VERKEERSKUNDIGE BESCHOUWING

STATIONSOMGEVING NUNSPEET

OPDRACHTGEVER:
Gemeente Nunspeet

Naam: Stationsomgeving Nunspeet
Nummer: 31138213
Documentnr: R01/D02/31138213/BTT
Status: Definitief
Datum: 18 november 2021
Auteur: Biem Troost

Figuur 1 Weergave VISSIM-simulatie avondspits

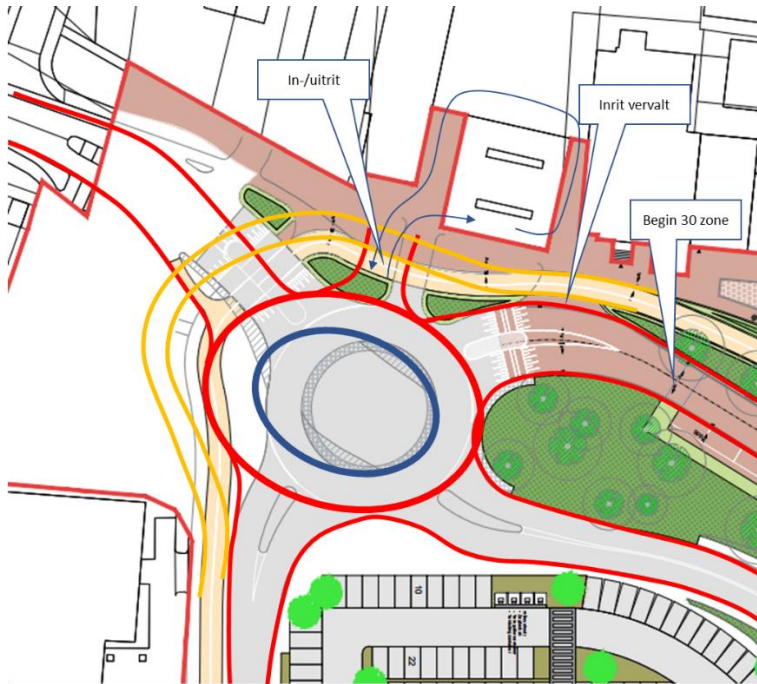
Er is nog een aspect waar naar gekeken moet worden. Bij een druk bereden rotonde zorgt het voorgang hebben van het fietsverkeer ook voor een verminderde verkeersafwikkeling op de rotonde. Wachtende auto's voor het fietspad zorgen voor een wachtrij die de doorstroming op de rotonde belemmert. In de VISSIM-simulatie is dit effect niet te zien. Wel is er sprake van terugslag door verkeer komende vanaf de rotonde linksaf de Stationslaan in wil slaan. Hier ontstaat een wachtrij omdat er onvoldoende ruimte (hiaat) in de verkeersstroom vanaf de F.A. Molijnlaan is, om de linksafslaande beweging te maken. Gevolg is een wachtrij die terugslaat tot voorbij de rotonde (zie Figuur 1).

De toegang naar het brandstofverkooppunt gaat in het VISSIM-model via de inrit ten oosten van de rotonde. Een enkele keer gaat daarbij een auto tussen de wachtrij naar de rotonde door. In de praktijk zal hier zonder maatregelen (kruis op de weg om de inrit vrij te houden) geen ruimte voor gegeven worden. Daarbij is het zicht op de fietsers ook nog eens slecht. Vanuit doorstroming en verkeersveiligheid is de inrit op deze locatie niet gewenst.

Bovenstaande heeft geleid tot een oplossingsrichting zoals in Figuur 2 is weergegeven. Door de rotonde uit te rekken tot een ovaal komt er ruimte om de in en uitrit van het brandstofverkooppunt te combineren. Hierdoor hoeft er geen wachtrij meer gepasseerd te worden. Om een goede afwikkeling op de rotonde te borgen is al het overstekend fietsverkeer uit de voorrang gehaald. Door het fietspad op 5 meter uit de rotonde te leggen is er voor de fietsers voldoende ruimte om bij één wachtende auto voor de rotonde over te steken.

Figuur 2 Schets van de ovonde

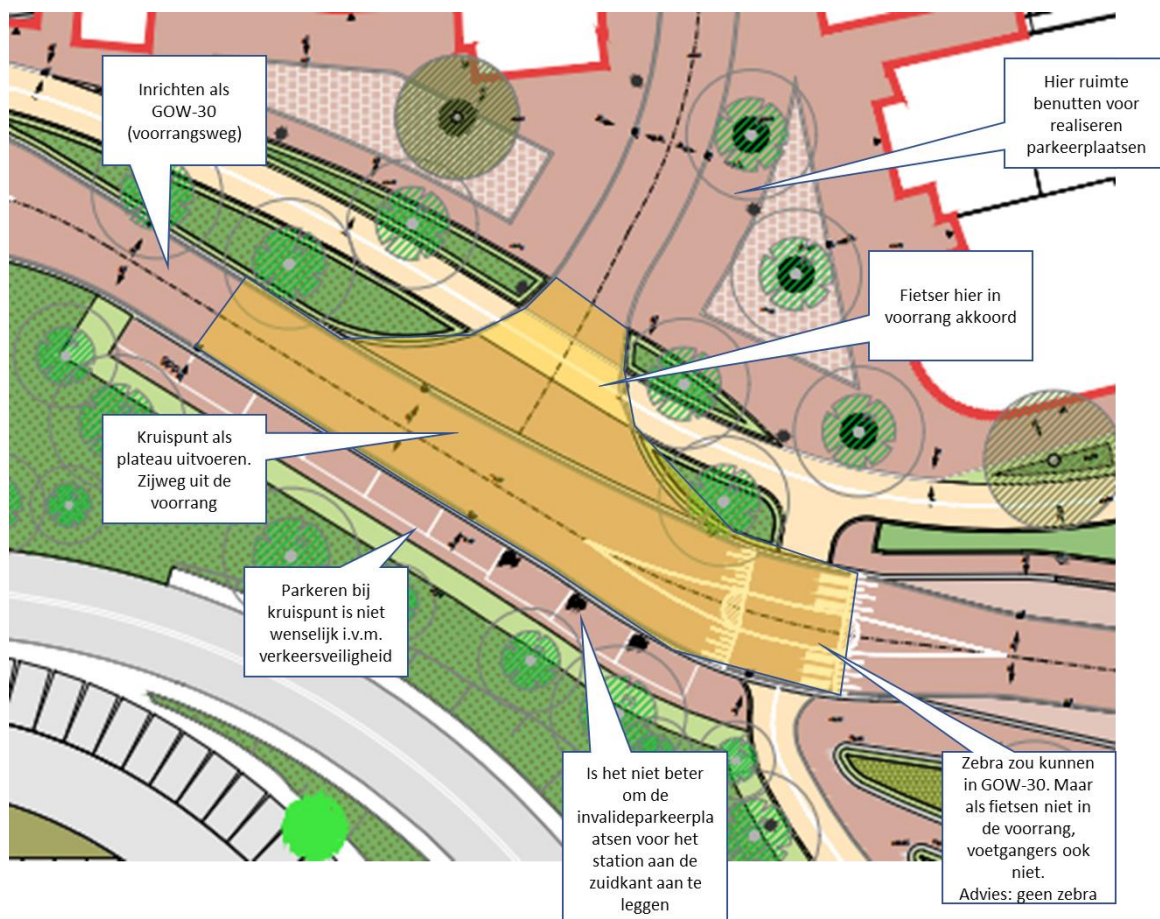
Uitgangspunt voor de uitwerking is dat de ovonde geen invloed heeft op het verticaal alignement van de Elspeterweg. De ligging van deze aansluiting van de Elspeterweg en de F.A. Molijnlaan worden niet gewijzigd als gevolg van de aanpassing van rotonde naar ovonde.

Figuur 3 Verkeerskundige aandachtspunten kruispunt Stationslaan

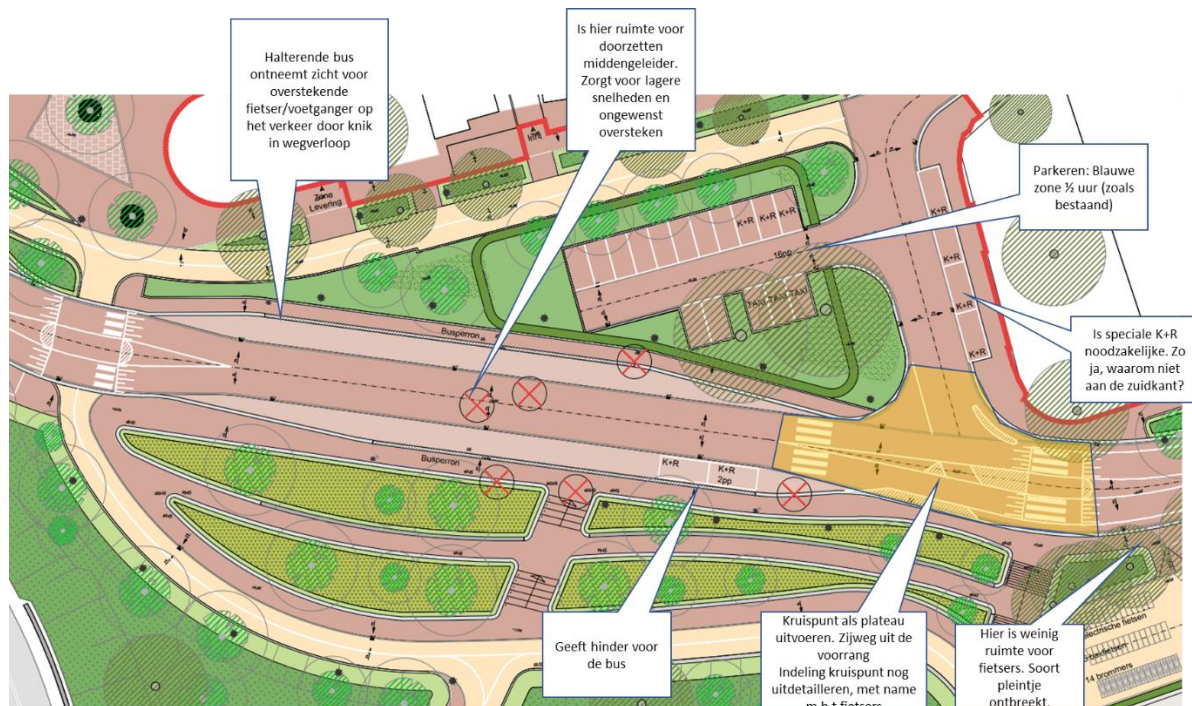
Gezien de vele oversteken van fietsers en voetgangers tussen de Stationslaan en het station is het een goede keuze hier de maximumsnelheid terug te brengen naar 30 km/h. De overgang, zoals bij de rotonde al aangegeven, moet wel duidelijk herkenbaar worden ingericht. Door in het ontwerp van het kruispunt een plateau te maken, vormt het begin van het plateau een natuurlijke plek. Het weggedeelte zou een GOW-30 km/h moeten worden. Hiervoor ontbreekt het bij de CROW nog aan richtlijnen. De basis moet zijn visueel smalle rijloperen waar wel voldoende breedte aanwezig is dat twee bussen of vrachtwagens elkaar veilig kunnen passeren. Het inrichten met smalle rijloperen kan, omdat op de rijbaan geeft fietsers rijden.

Voordeel van het toepassen van een middenberm is dat deze op het kruispunt tevens ruimte biedt aan een auto die linksaf de Stationslaan wil inrijden zonder dat deze het doorgaande verkeer op de F.A. Molijnlaan blokkeert

Als breedte van een rijbaan met één rijstrook kan 2,90m aangehouden worden tussen de banden. Dit is op basis van het profiel van vrije ruimte krap voor een vrachtwagen, maar daarmee niet te breed voor een personenauto. Een Volkswagen Passat heeft een breedte van 2,1m (inclusief spiegels). Samen met een maximale obstakelvrees van 2x 0,40 m geeft ook 2,90m. Als er geen middenberm aanwezig is kan gekozen worden voor een geleideband in het midden. Hiervoor zijn diverse mogelijkheden. Als richtbreedte hiervoor 0,30m aanhouden. De exacte breedte hangt af van de breedte van de gekozen geleideband. De totale wegbreedte (zonder bochtverbreding) voor een rijbaan met twee rijstroken komt hiermee uit op 6,10m.

Op het plateau worden de rijstroken niet gescheiden door een geleideband. Bij een oversteek van fietsers en/of voetgangers is een middengeleider nodig zijn (breedte minimaal 2,50m) om oversteken in twee stappen mogelijk te maken. Dit biedt ook de mogelijkheid om aansluitend voor deze middengeleider ruimte te creëren voor links afslaand verkeer richting de Stationslaan. Hiermee wordt doorstroming bevorderd en terugslag op de rotonde voorkomen.

De parkeervakken tegenover de Stationslaan zijn op die locatie onwenselijk. Een kruispunt is al een locatie die extra aandacht vergt. Dan moet je niet ook nog te maken krijgen met inparkerende of wegrijdende, soms kerende, auto's. Laat staan mensen die aan de zijde van de rijbaan uitstappen waardoor de openslaande deur de rijbaan blokkeert. Zeker voor mindervaliden is deze locatie onveilig, daar zij meer ruimte nodig hebben om in en/of uit te kunnen stappen rondom de auto. Het voorstel is om de invalidenplaatsen voor het station op te nemen in de parkeerplaats aan de zuidzijde van het station bij het Veluwtransferium.

De fietsers die evenwijdig aan de F.A. Molijnlaan rijden kunnen hier in de voorrang omdat ze onderdeel zijn van de F.A. Molijnlaan. De oversteek van de F.A. Molijnlaan is zowel voor fietsers als voetgangers uit de voorrang. Dit moet duidelijk worden in de materialisatie van de oversteken. In de voorrang, materiaal fietspad doorzetten. Uit de voorrang, het materiaal van de kruisende rijbaan doorzetten.

De extra parkeerplaatsen kunnen worden gerealiseerd als langsparkeerplaatsen aan de Stationslaan. Eventueel kan daar meer ruimte gecreëerd worden door de F.A. Molijnlaan iets in zuidelijke richting te schuiven. Hier is door het vervallen van de parkeerplaatsen ruimte gekomen.

Op het plateau alleen markering aanbrengen om de voorrang te regelen en de fietsers in de voorrang bij oversteken Stationslaan te accentueren. Voor het overige geen accenten.

Figuur 4 Gedeelte bushalte, parkeren en Stationsplein

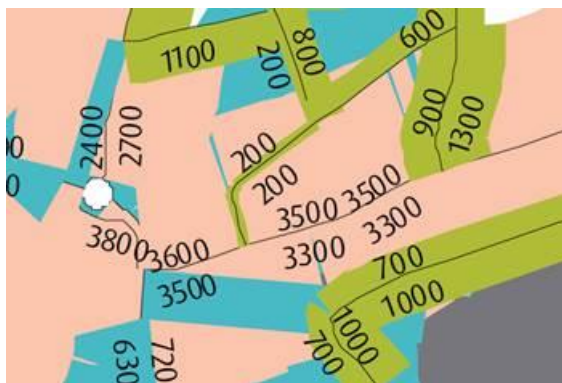
De oversteek van fietsers richting het station heeft in het inrichtingsplan geen duidelijke locatie en richting. Dit maakt het onoverzichtelijk waardoor het rijgedrag van fietsers minder voorspelbaar wordt, wat weer een negatieve invloed heeft op de verkeersveiligheid. Er zijn twee mogelijkheden onderzocht om hier het inrichtingsplan te optimaliseren, wat resulteert in 3 opties:

Optie A heeft een onoverzichtelijk kruispunt. De oversteek van fietsers richting het station heeft geen duidelijke locatie en richting. Dit maakt het onoverzichtelijk waardoor het rijgedrag van fietsers minder voorspelbaar wordt, wat weer een negatieve invloed heeft op de verkeersveiligheid. Optie B is overzichtelijk gemaakt, maar heeft als nadeel dat het fietspad ligt op het terrein van het appartementencomplex en hierdoor gronden aangekocht moeten gaan worden. Aangezien Optie C verkeerskundig ook kan, is er geen dwingende reden om tot onteigening over te gaan. Dit maakt het verwerven van de gronden onzeker. Optie C scoort het beste op verkeersveiligheid en heeft geen noemenswaardige negatieve effecten op de verkeersafwikkeling daar de verkeersintensiteit van het vervallen wegvak van 400 mvt/etmaal laag is. Ook geeft dit de mogelijkheid om de oversteek van de F.A. Molijnlaan voor fietsers en voetgangers verkeersveilig vorm te geven. Het geeft een duidelijke fietsverbinding van de fietsstructuur naar de fietsenstalling aan de noordzijde van het station en geeft ontwerpruimte om de parkeerplaats en de ontsluiting ervan ruimtelijk in te passen. Ten opzichte van Optie B is de uitrit van de parkeerplaats naast de huisartsenpraktijk ook weer goed en begrijpelijk wat betreft de voorrang vorm te geven.

Bovenstaande overwegende is Optie C veruit de beste. Deze is verder uitgewerkt in het DO.

Ook hier het kruispunt als plateau inrichten, waarbij de oversteken geen voorrang hebben. Dus geen zebrapaden toepassen. Aan het einde van het plateau kan de overgang van 30 naar 50 km/h weer worden gemaakt. Dit is wel afhankelijk van de keuze met betrekking tot de breedte van de fietsstroken, zoals hieronder toegelicht. Gezien de vele dwangpunten (ligging entree fietsenstalling, bochtstralen, inrichtingseisen e.d.) is ervoor gekozen de fietsoversteek in plaats van haaks iets schuin te leggen. Maar de hoekverdraaiing is dermate klein dat dit geen noemenswaardig negatief effect heeft op de verkeersveiligheid.

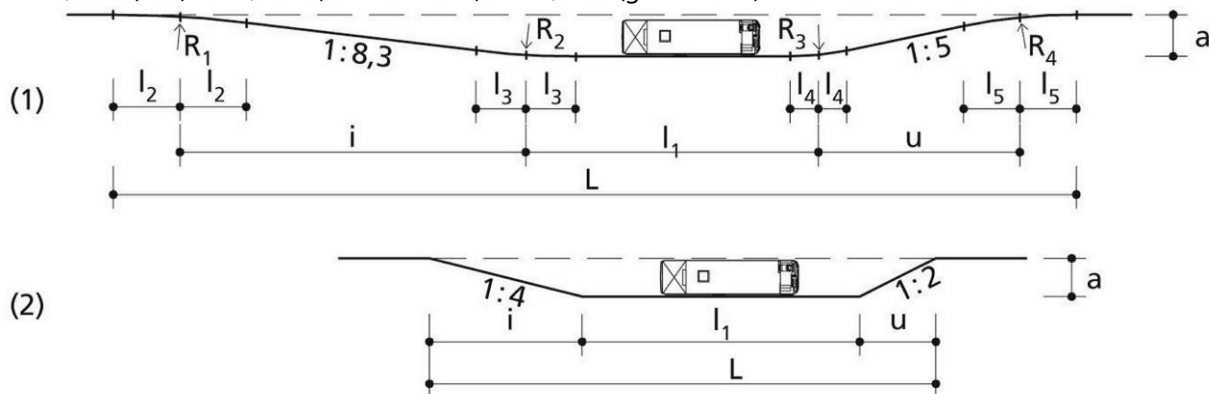
Uitgangspunt voor de bushaltes is altijd geweest dat deze ruimte moet bieden aan iedere twee halterende bussen: een gewone bus en een gelede bus. Uit gesprekken met de concessiehouder blijkt dat de kans op inzet van geledebussen zeer gering zal zijn. Voor het ontwerp is uitgegaan van twee normale bussen bij een gewenste maatvoering en een normale bus en gelede bus bij de minimale maatvoering, waarbij de maatgevende is aangehouden.

ProRail en NS hebben aangegeven deze locatie ook geschikt te maken voor K+R (aan iedere zijde twee plaatsten), ook al is dit vanuit verkeerskundig oogpunt niet ideaal. Het exclusieve gebruik van de bushalte wordt aangetast waardoor er hinder kan ontstaan voor de halterende bussen door onbedoeld nevengebruik. Verder is er geen keermogelijkheid in de nabijheid op de F.A. Molijnlaan aanwezig waardoor de kans op ongewenste keerbewegingen aanwezig is. Alles overwegend zijn deze plaatsen toch hier in het ontwerp voorzien maar dan als echte K+R, dus voor kortdurend gebruik waarbij de bestuurder het voertuig in principe niet mag verlaten. Door enkele parkeervakken op het P+R-terrein voor kort parkeren (½ uur) in te richten is aan de noordzijde het halen en brengen ook gefaciliteerd.

De afmetingen voor de bushalte zijn gebaseerd op de richtlijnen van het CROW. De opstellengte voor de bushalte met een combinatie van een normale bus en een gelede bus, waarbij deze onafhankelijk van elkaar kunnen vertrekken is dan:

Door de K+R-plaatsen uit te gaan van de ruimte bij de gewenste maatvoering die buiten de minimale afmetingen ligt, is de bushalte voor bussen nog steeds bereikbaar en kost dit nauwelijks extra ruimte.
